Urząd Miasta Bydgoszczy
Wydział Zamówień Publicznych
ul. Grudziądzka 9-15
85-130 Bydgoszcz

WZP.271.36.2023.B

„Wykonanie robót budowlanych polegających na budowie budynków wchodzących w skład placówki opiekuńczej dla osób bezdomnych przy ul. Kaplicznej w Bydgoszczy” (WZP.271.36.2023.B)

RZUT SUFITÓW BUDYNKU A – PARTER
Pom. A.0.02 – brak sufitów podwieszanych

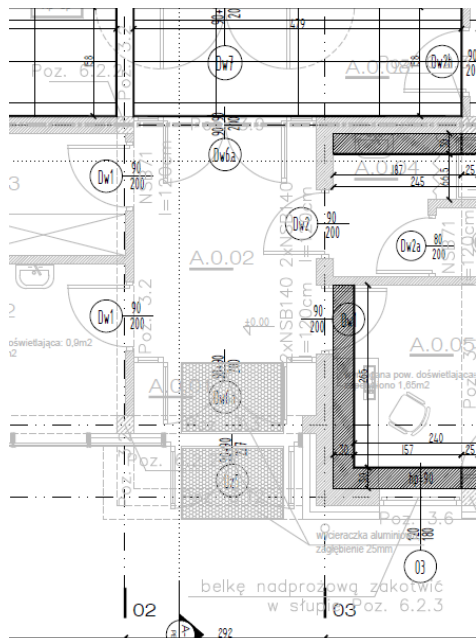
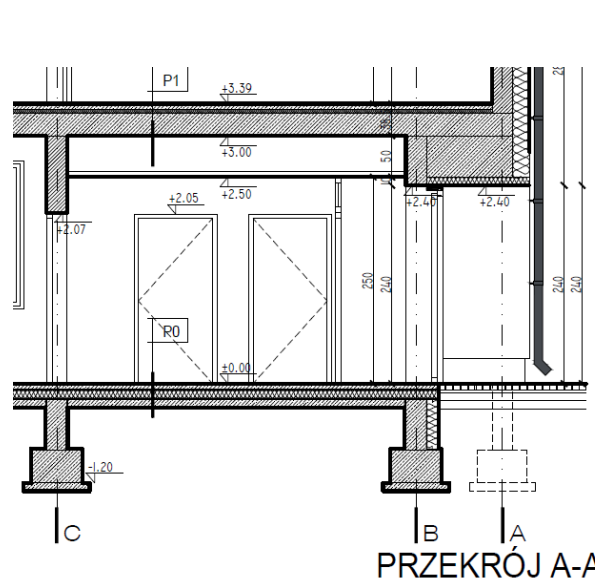
W dokumentacji PW architektury są rozbieżności pomiędzy rzutem sufitów podwieszanych, a sufitami podwieszanymi oznaczonymi na przekrojach budynków. Poniżej przykład:

PRZEKRÓJ BUDYNKU A – PARTER
Pom. A.0.02 – widoczny zarys sufitu podwieszanego

Bardzo proszę o informację jakie wytyczne są nadrzędne? Czy sufity podwieszane należy wyceniać zgodnie z rzutami sufitów podwieszanych poszczególnych budynków: nr rys. A07, B09, C09, D06?

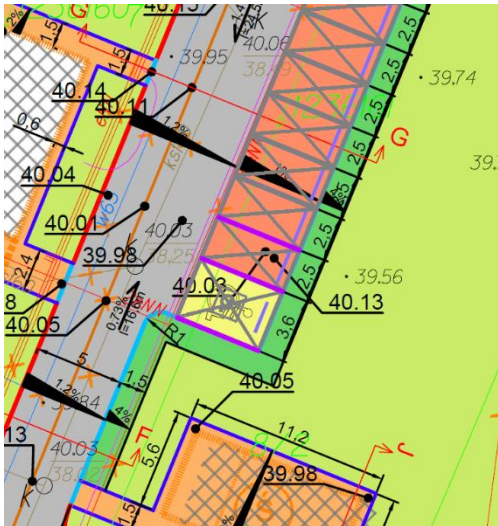
W pliku 276 D001 kolorem ciemnej zieleni oznaczony został obszar „Projektowane pobocze”. Prosimy o potwierdzenie, czy zgodnie z opisem technicznym branży drogowej w wyznaczonych miejscach należy wykonać pobocze gruntowe o dużym nachyleniu w celu odpływu nadmiarowych wód opadowych?
